改善箇所説明図

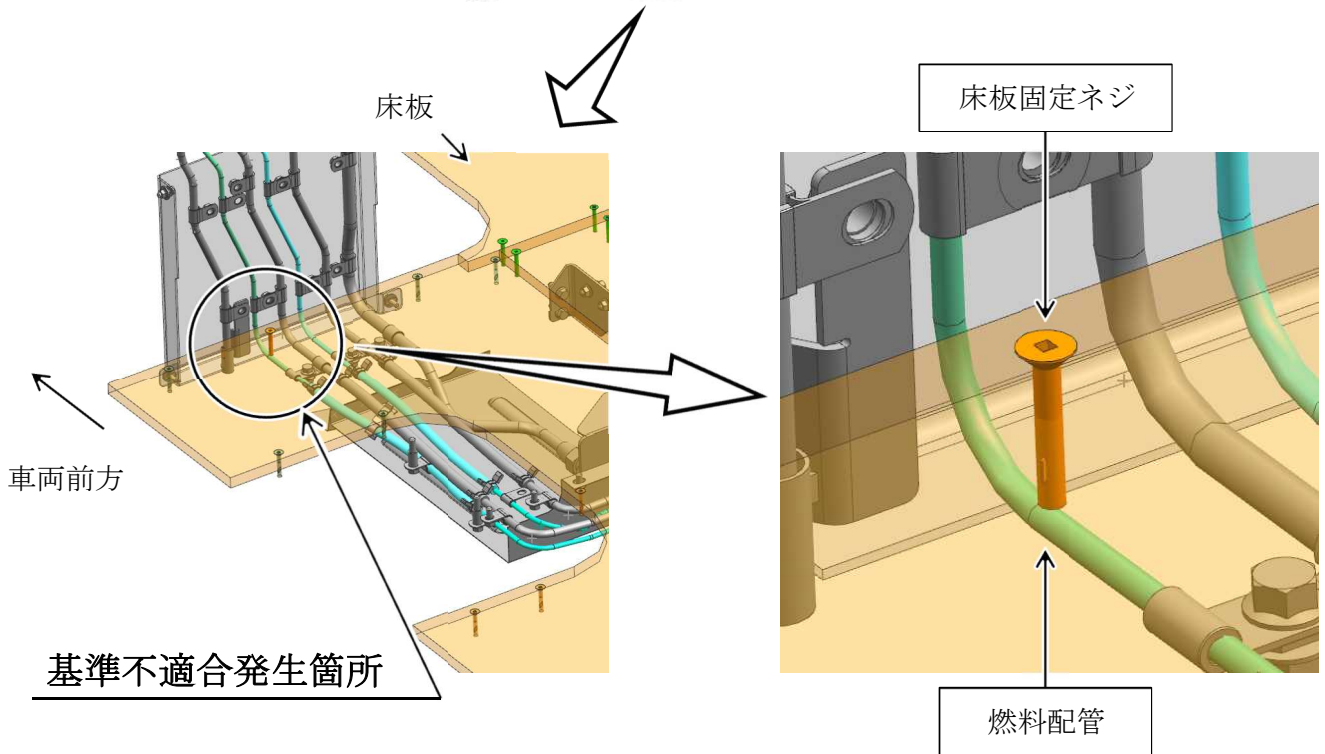
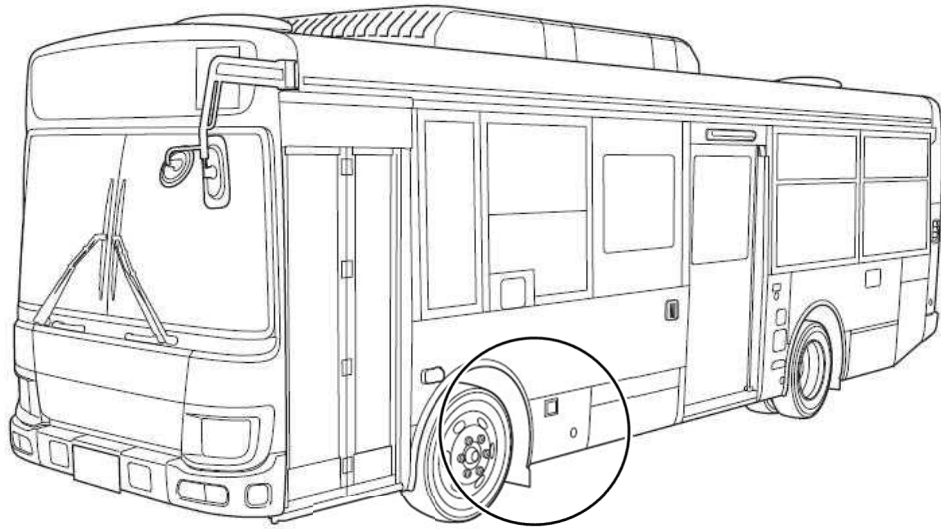
中型バスにおいて、床板固定ネジの締結位置が不適切なため、当該ネジの先端が燃料配管に干渉することがある。そのため、燃料配管が損傷し、燃料が漏れるおそれがある。

全車両、床板固定ネジ先端の形状を修正し、燃料配管を新品に交換する。

識別：運転者席左側ドア開口部のシリアルナンバープレートの上に黄色ペイントを塗布する。
